**Avis délibéré de l’Autorité environnementale
sur le projet Euro3Lys, à Saint-Louis (68)**

n°Ae : 2019-100

Avis délibéré n° 2019-100 adopté lors de la séance du 18 décembre 2019

Figure 6: Schéma de principe de la gestion des eaux pluviales des voiries du Technoport (source : dossier)

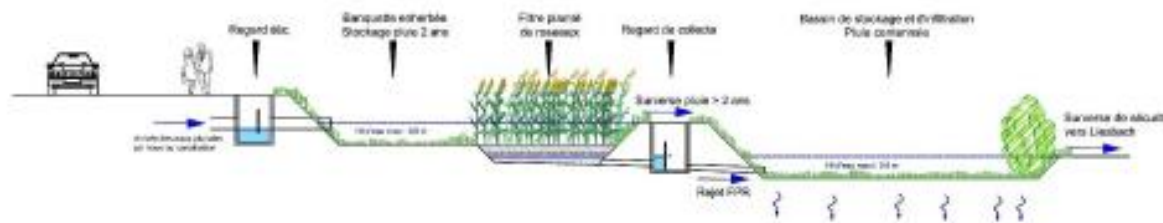
L'Ae recommande de compléter le dossier, en amont de la demande d'autorisation environnementale, par des essais de perméabilité des sols des différents secteurs du Technoport et d'ajuster les mesures prises pour éviter, réduire et si nécessaire compenser les impacts du projet en matière de gestion des eaux pluviales.
